MRAe

Avis sur le projet de centrale photovoltaïque au sol pour autoconsommation sur la commune de Erstein (67) porté par la boulangerie industrielle ARGRU

n°MRAe 2023APGE130

Figure 2 – plan de masse du projet

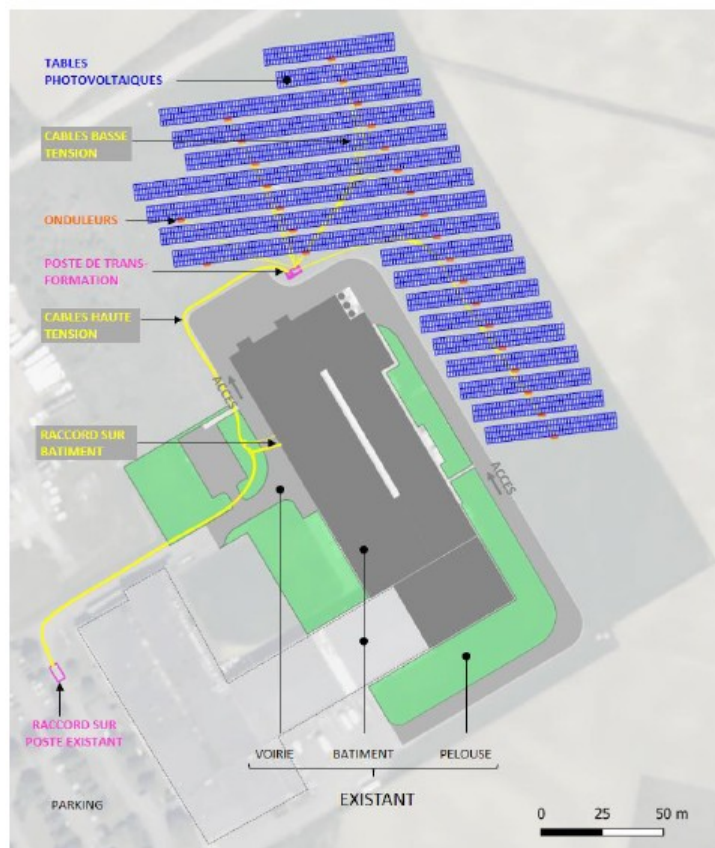
La centrale sera composée de 24 tables de 144 panneaux chacune et de 4 tables de 72 panneaux chacune. La technologie de cellules photovoltaïques retenue est celle de modules bi-faciaux fabriqués en Chine. Les structures seront ancrées via des pieux battus dans le sol. Leur profondeur et hauteur hors sol dépendra des caractéristiques géotechniques du sol existant ainsi que de la hauteur finale des panneaux à respecter.

Or, l'étude d'impact indique que la zone d'implantation du projet se situe au niveau de la masse d'eau « Pliocène de Haguenau et nappe d'Alsace », l'une des plus importantes réserves en eau souterraine d'Europe, qui s'étend, en Alsace, sur 3 200 km². Peu protégée par des terrains perméables et située à faible profondeur, la nappe rhénane subit des dégradations du fait de pollutions multiples, diffuses ou / et ponctuelles, d'origines industrielle, agricole, domestique ou des pollutions des eaux superficielles qui s'y infiltrent. Au droit du projet, la nappe est estimée à une profondeur de 2 m, très proche des pieux de fondations.

L'Ae considère donc que des solutions techniques alternatives pour les fondations, telles que des longrines ou plots béton posés au sol, moins invasives, auraient dû être étudiées au vu des risques de pollution de la nappe par percolation de l'eau autour des pieux, notamment en cas d'incendie ou en cas de remontée de nappe ou de submersion. L'Ae constate que le choix de la technologie de fondation n'a pas pris en compte ce risque de pollution.

L'Ae constate cependant qu'aucun projet en toiture n'est envisagé et que la partie sud du terrain disponible n'est pas occupée par des panneaux photovoltaïques ; ces choix ne sont pas expliqués dans le dossier.

De plus, la partie nord du terrain semble présenter un un peu plus d'intérêt environnemental que la partie sud (plus d'espèces relevées, zone à dominante humide).

L'Ae recommande à l'exploitant de réaliser un examen comparatif des différents types de fondations pour l'ancrage des panneaux afin de retenir la solution de moindre impact environnemental pour la protection des eaux souterraines, ou de justifier le choix technologique effectué à ce stade de l'opération.

L'Ae recommande de justifier le choix de l'emplacement des panneaux photovoltaïques sur le terrain disponible et de préciser pourquoi la centrale n'occupera pas la partie sud du terrain qui présente un moindre intérêt environnemental.

Figure 4 – extrait du PPRI de l'III

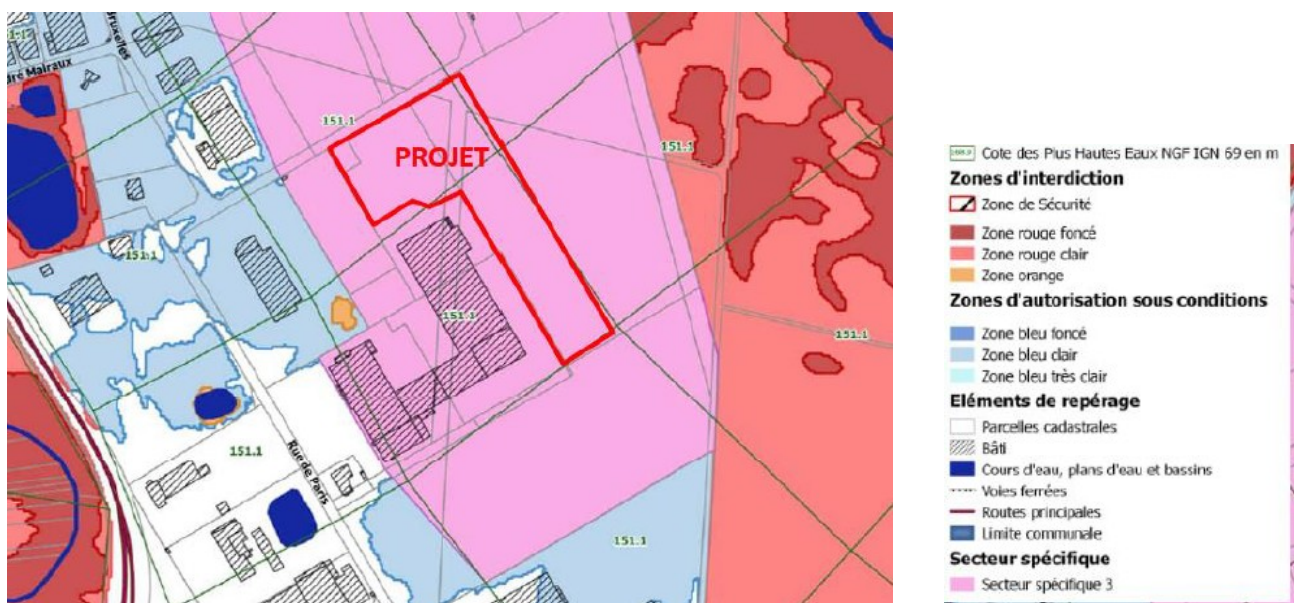
Le projet est situé en secteur spécifique n°3 : « Zone d'activités de Krafft » du Plan de prévention du risque inondation de l'III, approuvé le 30 janvier 2020. D'après le règlement du PPRI, ce secteur est principalement touché par un aléa faible ou moyen et quelques poches d'aléa fort dues uniquement à des hauteurs d'eau supérieures à un mètre.

Le projet photovoltaïque, permettant l'approvisionnement énergétique en autoconsommation de l'activité industrielle ARGRU, peut être considéré comme entrant dans cette exception à l'interdiction.

L'Ae rappelle cependant que le pétitionnaire devra prendre en compte la proximité de la nappe et le risque de pollution de cette nappe par les pieux de fondations (cf chapitre 1 du présent avis).
